### wesentliche bereits vorliegende umweltbezogene Stellungnahmen aus der förmlichen Behördenbeteiligung gemäß § 4 Abs. 2 BauGB zum Entwurf des Bebauungsplans 3-60a „Pankower Tor“

**Bebauungsplans 3-60 a „Pankower Tor**

**Stellungnahme SGA im Rahmen der Behördenbeteiligung gemäß § 4 Abs. 2 BauGB**

## **B-Planverfahren 3-60a („Pankower-Tor“)**

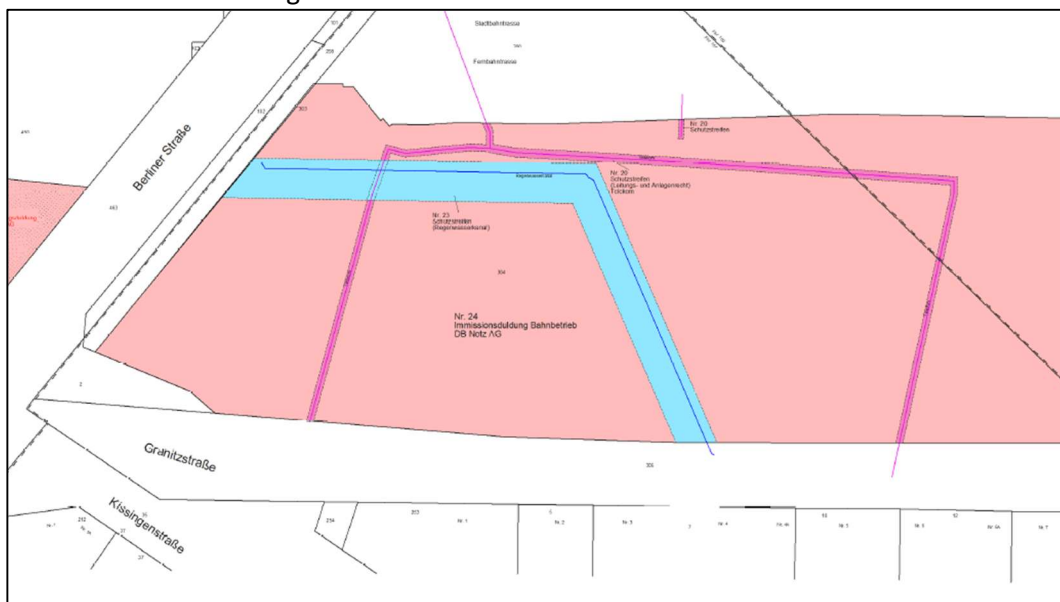
Innerhalb der Fläche des sonstigen Sondergebiet SO 1 mit der Zweckbestimmung „Wohn- und Büroquartier mit großflächigem Einzelhandel“ befindet sich ein Regenwasserkanal Ei 1600/ 2000 der Berliner Wasserbetriebe mit Schutzstreifen von 5,15 m (blau). Die BWB haben beim SGA einen Antrag auf Sondernutzungserlaubnis vom 13.06.2023 für die Verlegung des Regenwasserkanals in die Granitzstraße/ Berliner Straße gestellt. Das SGA bearbeitet zurzeit diesen Antrag.

Weiterhin ist eine Telekommunikationsleitung einschl. Schutzstreifen (magenta) zu verlegen. Dazu liegt dem SGA noch kein Antrag vor.

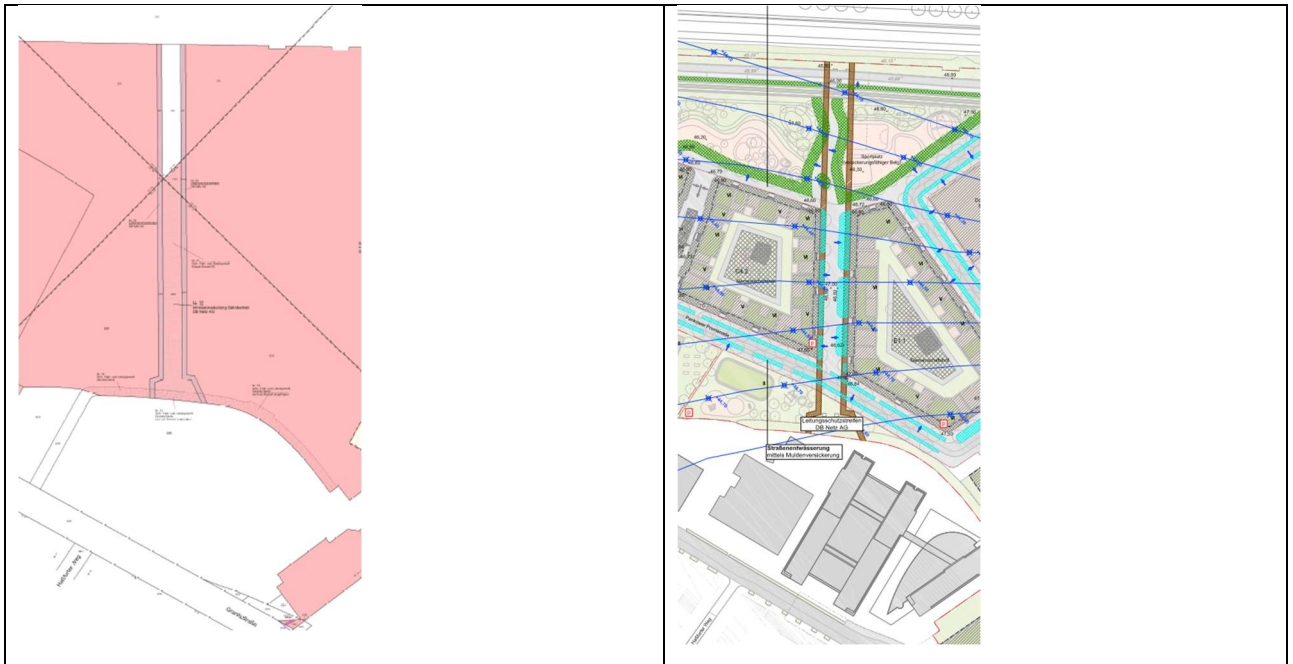
Nördlich des DB-Grundstücks ist eine planfestgestellte Fernmeldetrasse der DB Netz vorhanden und soll weiterhin planfestgestellt bleiben.

Ein Ausschnitt aus dem Regenwassergrobkonzept zeigt, dass diese besonders schutzbedürftige Fernmeldetrasse der DB Netz AG durch öffentliche Straßenverkehrsflächen und Grünanlagen verläuft. Diese Trasse ist mit beidseitigen 3 m breiten Schutzstreifen planfestgestellt. Der Bericht zum Regenwassergrobkonzept enthält die Aussage, dass eine Zustimmung der DB zur Bewirtschaftung der anfallenden Niederschläge noch aussteht.

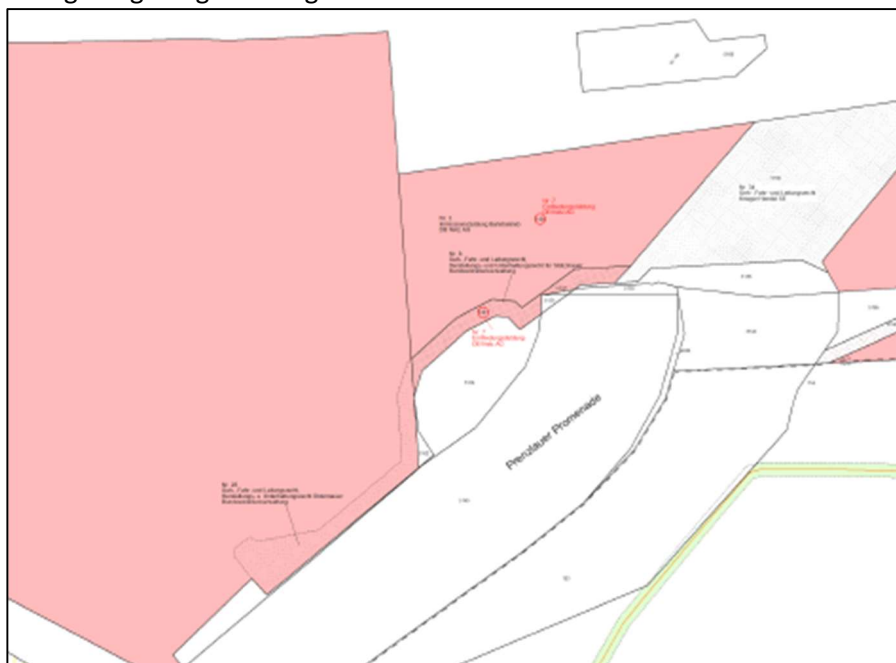
An der Prenzlauer Promenade sind Grundstücke mit Geh-, Fahr- und Leitungsrechten und einer Stützmauer zugunsten der Bundesstraßenverwaltung belastet.

Mit der Bundesstraßenverwaltung ist eine Umverlegung oder Anpassung abzustimmen, so dass die geplante Erschließung und Bebauung nicht beeinträchtigt wird. Der Erschließungsvertrag ist ggf. durch dafür notwendige Regelungen zu ergänzen.

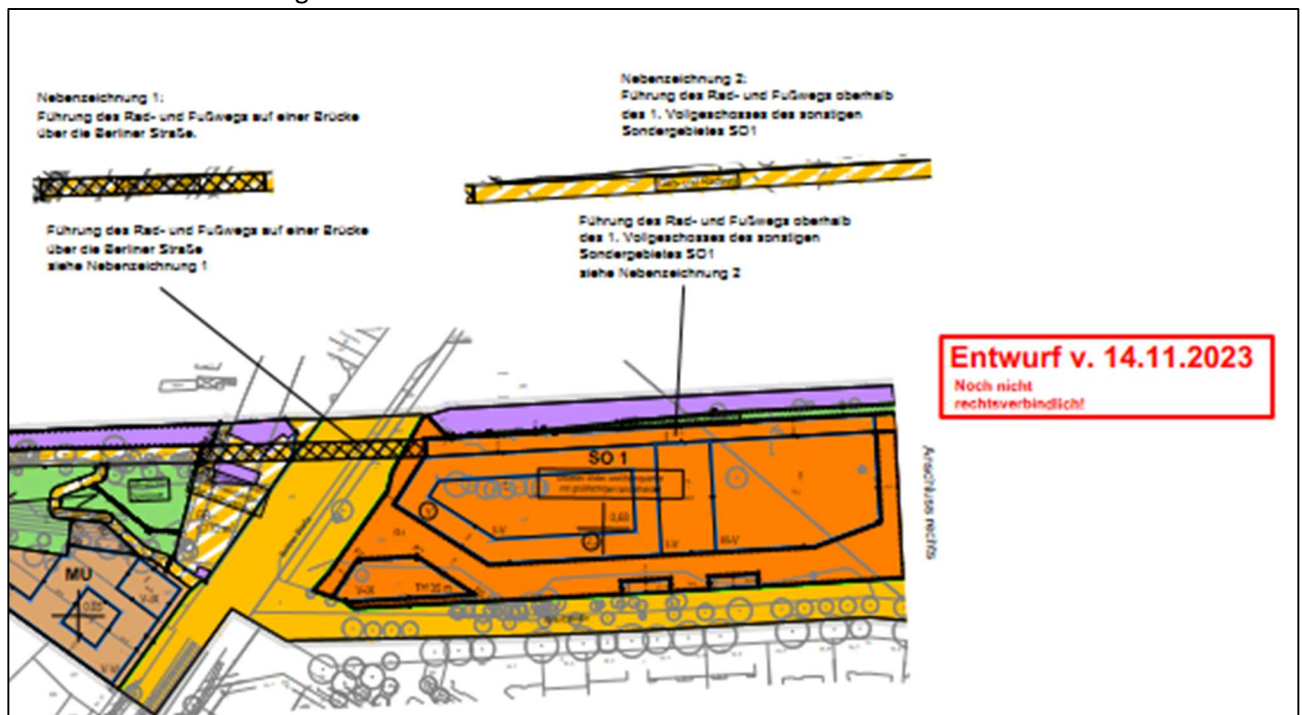
Der Planzeichnung, Nebenzeichnung 2, ist zu entnehmen, dass der Rad- und Fußweg oberhalb des 1. Vollgeschosses des sonstigen Sondergebietes SO 1 geführt werden soll.

Der mit Planzeichnung Nr. 2 vorgeschlagenen grundstücksrechtlichen Lösung - Widmung des Rad- und Fußwegs innerhalb des Gebäudes als Straßenverkehrsfläche – wird nicht zugestimmt. In diesem Falle wäre das SGA für die Verkehrssicherung und Unterhaltung zuständig, einschließlich der darunterliegenden Gebäudeteile. Zur Unterhaltung, für die die BSR zuständig wäre, gäbe es Überschneidungen. Stattdessen schlägt das SGA - unter Voraussetzung der Genehmigungsfähigkeit - die Eintragung einer Grunddienstbarkeit auf dem privaten Grundstück vor. Der Inhalt der Grunddienstbarkeit müsste mit SenMVKU / GB Infravelo GmbH abgestimmt werden (Lichtraumprofil, Höhen, Belag, Beleuchtung, Unterhaltungs- und Verkehrssicherungspflicht, usw....).

Abbildung 19: Ausschnitt Berliner Straße, Regenwassergrobkonzept [A8]

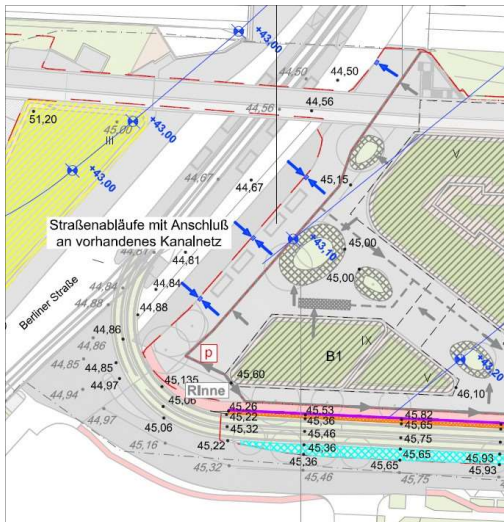
**Kommentiert [AK3]:** Eine Drosselung des Regenwassers ist gemäß Stellungnahme der BWB aufgrund der Leistungsfähigkeit der Regenwasserkanalisation nicht erforderlich. Im Sinne der Wirtschaftlichkeit und Betriebssicherheit wird davon ausgegangen, dass das Regenwasser ungedrosselt eingeleitet wird. Auf die Einholung der wasserbehördlichen Zustimmung im Rahmen der Konzepterstellung wurde hingewiesen. Diese ist Voraussetzung für die Zustimmung der BWB zu dieser Lösung

Abbildung 23: Ausschnitt Versickerungs- Abbildung 24: Beispiel Sickerrinne von Funke rinne Quartiersplatz, Regenwassergrob-Kunststoffe, Quelle: www.funkegruppe.de konzept [A7]

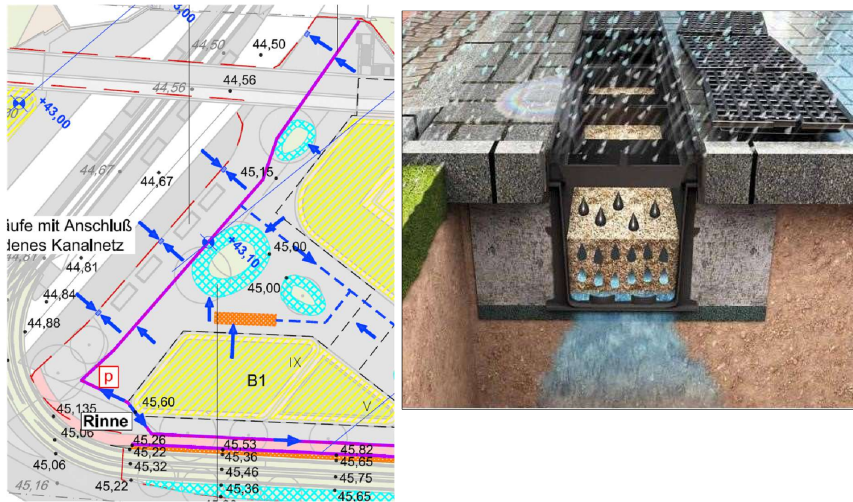
**Kommentiert [AK5]:** versickerungsfähige Beläge mit DIBt-Zulassung sind verfügbar. Es gibt in Berlin keine generelle Zustimmung der Obersten Straßenbaubehörde zum Einsatz von versickerungsfähigen Belägen. Diese ist in einer Einzelfallprüfung einzuholen.

Abbildung 29: Ausschnitt Pankower Promenade, Regenwassergrobkonzept [A8]

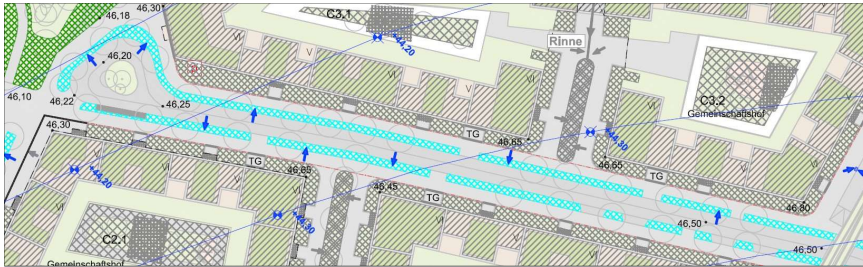
**Kommentiert [AK8]:**  
Ein Streifen von 2,80 m ist nur bei einer Muldentiefe von 0,3 m erforderlich. Ob eine flachere Ausbildung der Mulden möglich ist, kann nicht geprüft werden, da die Grobdimensionierung nicht vorliegt. Die Unterlagen sind für eine abschließende Prüfung nachzureichen.  
Eine Entscheidung kann nicht in den nächsten Planungsschritt verschoben werden. Solange kein Nachweis vorliegt, dass ausreichend Flächen für die Regenwasserbewirtschaftung im öffentlichen Straßenraum zur Verfügung stehen ist eine Zustimmung der BWB zum B-Plan nicht möglich.

Abbildung 38: Ausschnitt Retentionsbereiche Starkregenfall, topographische Analyse [A9]

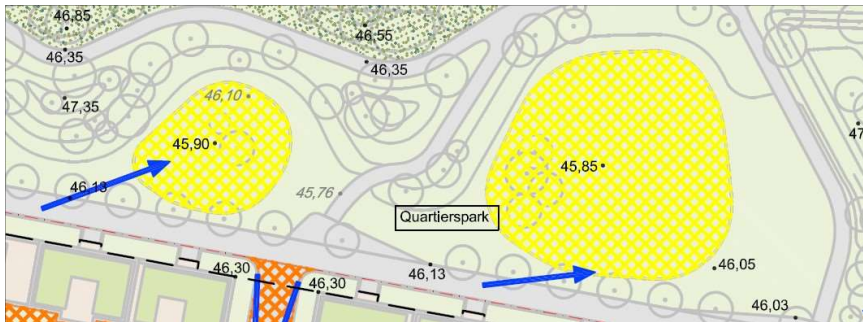
**Kommentiert [AK22]:** Liegt dafür die Zustimmung des SGA vor?
